**Grundriss** M 1 : 50  
Seite Göttingen

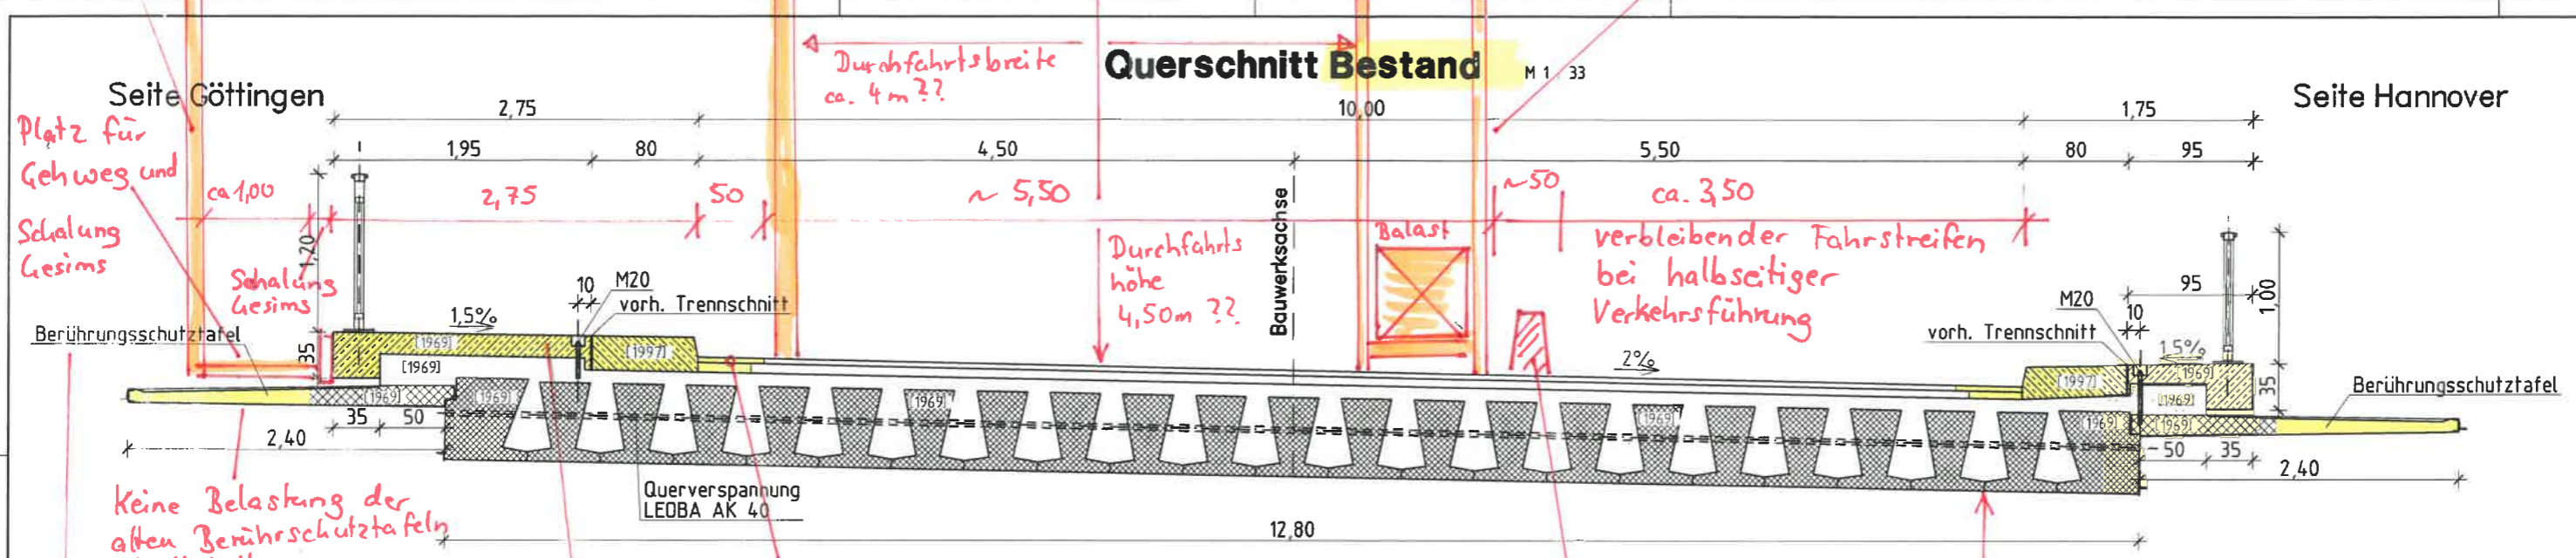
Gerüstkonstruktion muss geerdet werden (DB - Strecke)

Keine Belastung der alten Berührschutzaufeln möglich!!

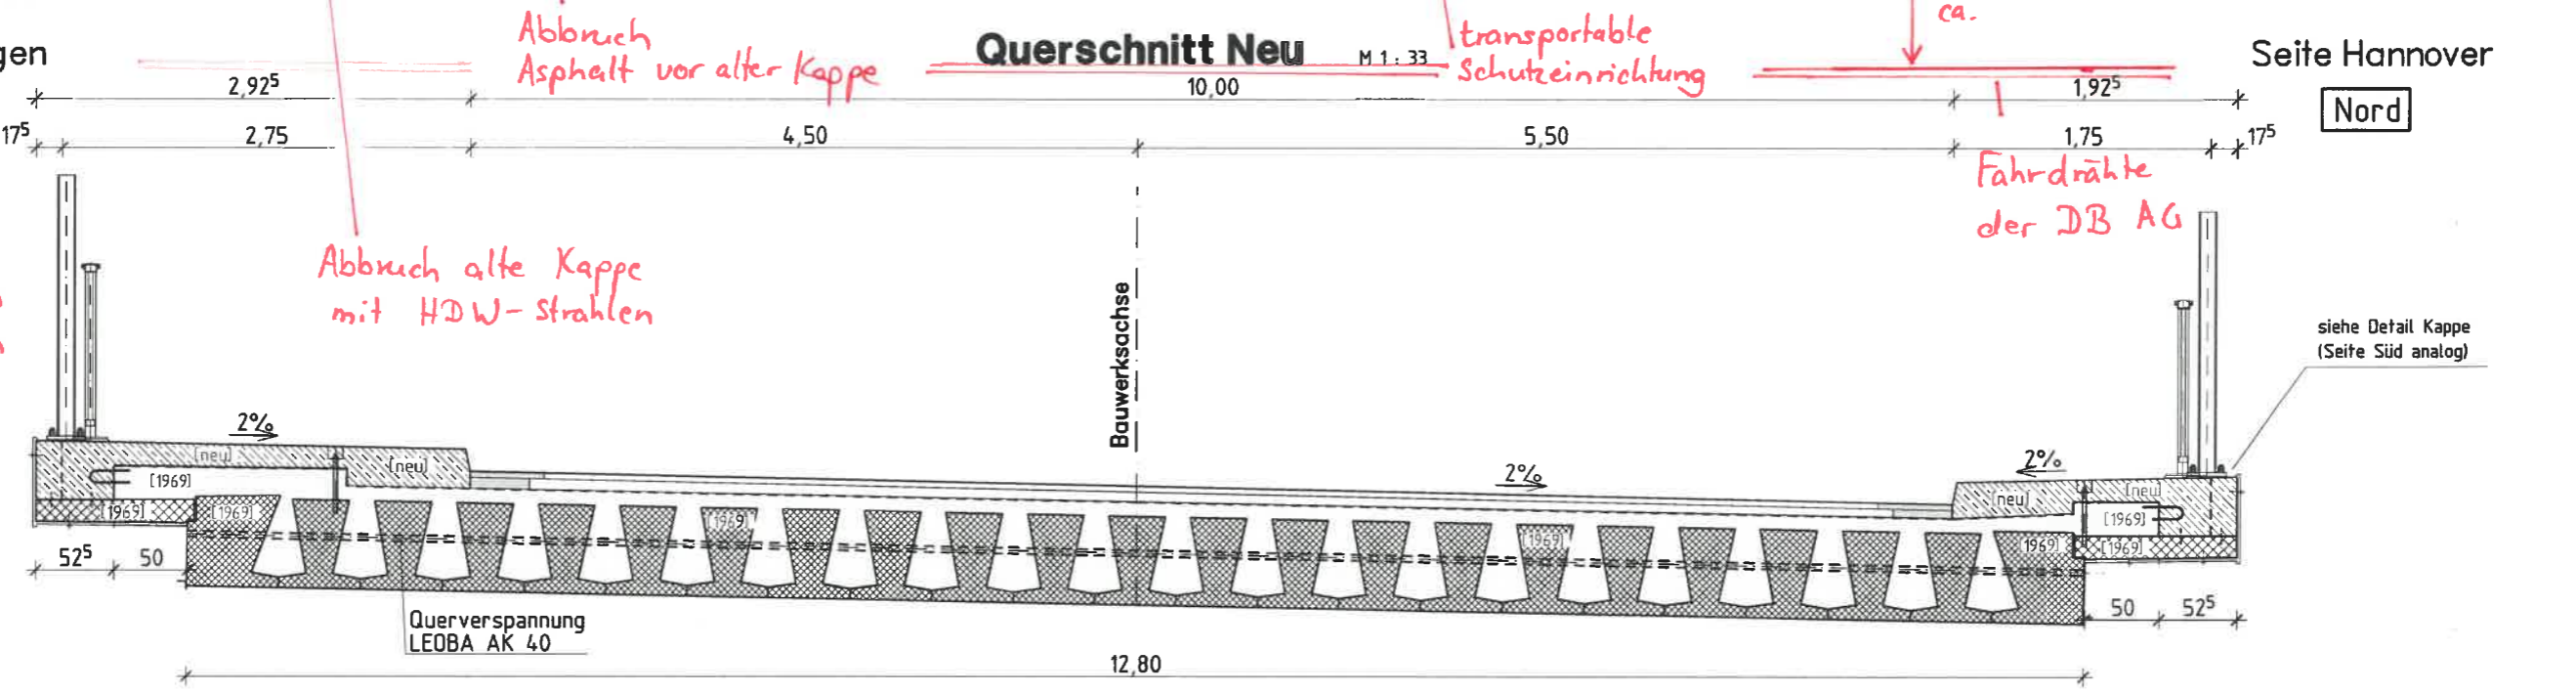
Berührschutzaufeln sollen erst nach Errichtung des neuen Elt 2 mit Seilsägen abgetrennt werden.

Berührungsschutztafel an Außenfläche der neuen Kappe abtrennen

Aufgrund der Spannbeton-Fertigteile der Überbauplatte können Gerüstteile nicht angedübelt werden!
